Reactienota Scopedocument Vloedbeltverbinding

projectnummer 0477142
definitief revisie 01
19 oktober 2022

Provincie Overijssel
T.a.v. mevrouw I.B.M. Lammers
Postbus 10078
8000 GB ZWOLLE

De Vloedbeltverbinding is een nieuwe provinciale weg tussen de aansluiting Borne-West op de A1/A35 en de N743 tussen Almelo en Zenderen inclusief een korte boog naar de N744. De weg moet een bijdrage leveren aan het verminderen van de filedruk op de A1/A35, het robuuster maken van het regionale wegennet tussen Almelo en Hengelo en het verminderen van het verkeer op de N743 in de bebouwde kom van Zenderen en door Borne. De grote hoeveelheden verkeer in het gebied in combinatie met de structuur van het wegennet zijn de belangrijkste oorzaken van het grote aantal ongevallen op de A1/A35, de verkeersinfarcten rondom de samenloop van de A1/A35 en de files op de N743, met bijbehorende verkeersveiligheids- en leefbaarheidsknelpunten door en in de bebouwde kom van Zenderen en Borne.

Figuur 1.4: Uitsnede wegentwerp Vloedbeltverbinding met de aanpassing van de Albergerweg in rood gestippeld kader

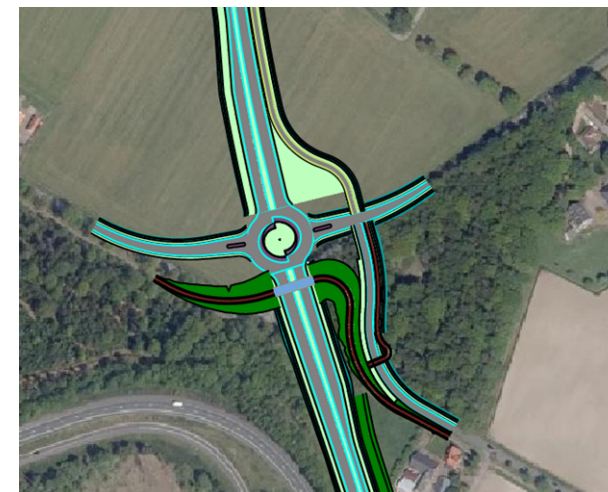
Inrichting N744 (het deel huidige Albergerweg) tussen bebouwde kom Zenderen en Strootdijk

Bij de Vloedbeltverbinding wordt de huidige Albergerweg afgewaardeerd naar een toegangsweg voor de ontsluiting van de agrarische percelen langs deze weg. De Albergerweg in de bebouwde kom van Zenderen vanaf de grens van de bebouwde kom ten noorden van de kruising Het Stegehuis/ Prinsenweg naar de Hoofdstraat wordt een 30 km/uur weg.

In de luchtfoto op de volgende pagina is in rood gestippeld kader aangegeven welk deel van de huidige Albergerweg als ontsluitingsweg voor de agrarische percelen wordt heringericht. Het naastgelegen fietspad blijft ongewijzigd. De toegangsweg wordt vormgegeven als een kavelpad waarbij onderstaande impressies een beeld geven van de nieuwe inrichting van deze weg.

Figuur 1.5: Uitsnede wegonwerp fietstunnel Bornebroeksestraat

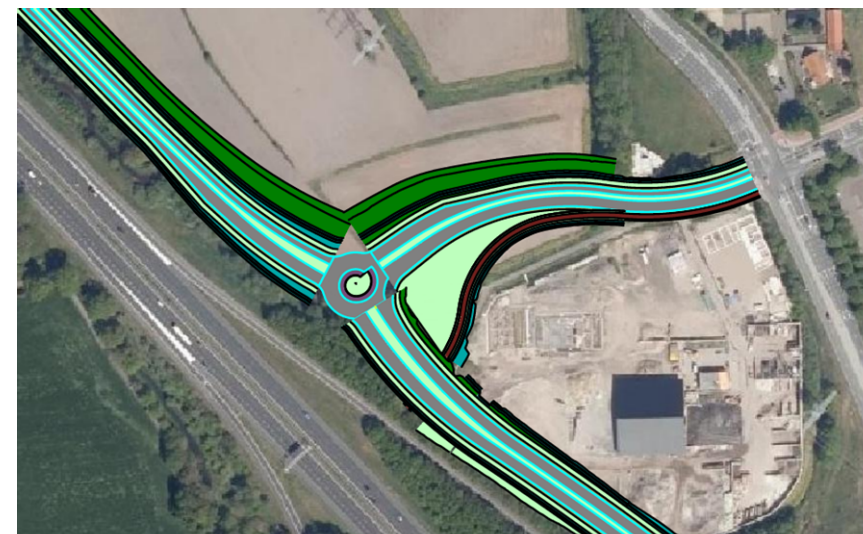
Fietstunnel Bornebroeksestraat

Ter hoogte van de rotonde Braamhaarsstraat / Bornebroeksestraat en de Vloedbeltverbinding wordt voor het fietsverkeer van de Bornebroeksestraat richting Twickel/ Bornebroek een fietstunnel gerealiseerd. Deze fietstunnel ligt zuidelijk van de rotonde en is zo kort mogelijk gemaakt door de Vloedbeltverbinding haaks te kruisen.

Vanuit noordelijke richting, langs de parallelweg naast de nieuwe provinciale weg, kan ook gebruik worden gemaakt van de fietstunnel na het oversteken van de Braamhaarsstraat.
